To: 5.1.2e [redacted] | 5.1.2e [redacted]@wrij.nl]  
From: 5.1.2e [redacted]  
Sent: 5.1.2e [redacted] 4/4/2024 1:14:29 PM  
Subject: RE: Zichtlijn Vrochterdijk richting Flierdijk  
Received: Thur 4/4/2024 1:13:00 PM

Onderwerp: Zichtlijn Vrochterdijk richting Flierdijk

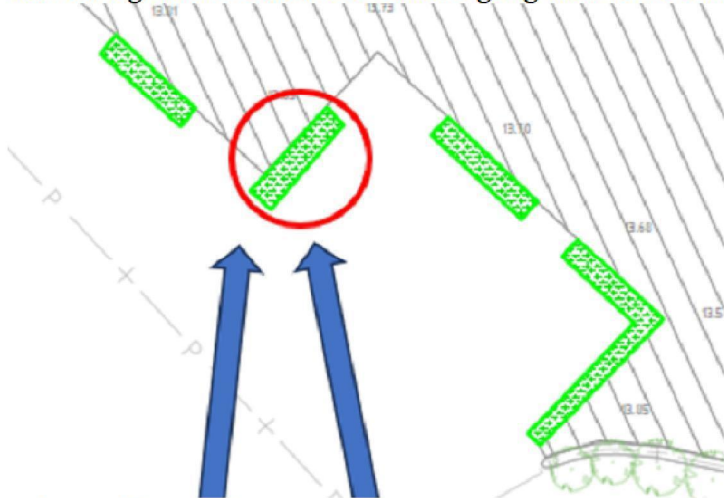
Zie onderstaand. Ben je het er mee eens dat dit stukje beplanting er niet komt? En zo ja, wil je het dan ergens anders wel terug laten komen of kan het met minder af?

Zoals besproken hierbij een detail van de tekening met daarop de wens van de aanvullende bewoners om de zichtlijn te behouden en niet te laten onderbreken door een houtsingel.

Zou je dat in het ontwerp willen meenemen na akkoord (ook van provincie)? Het gedeelte (rood omcirkeld) zou wat de bewoners betreft weg mogen.

Dit "plantvak" mag van mij vervallen als er maar wel enkele (3 of 4st) verspreid staande (meidoorn) stuiken uit kunnen groeien langs deze grenslijn. Dus met ruime tussenstukken met zichtlijnen voor de vragenstellers. De struiken dienen als markering van de akkerrand en overgang naar schraalland.
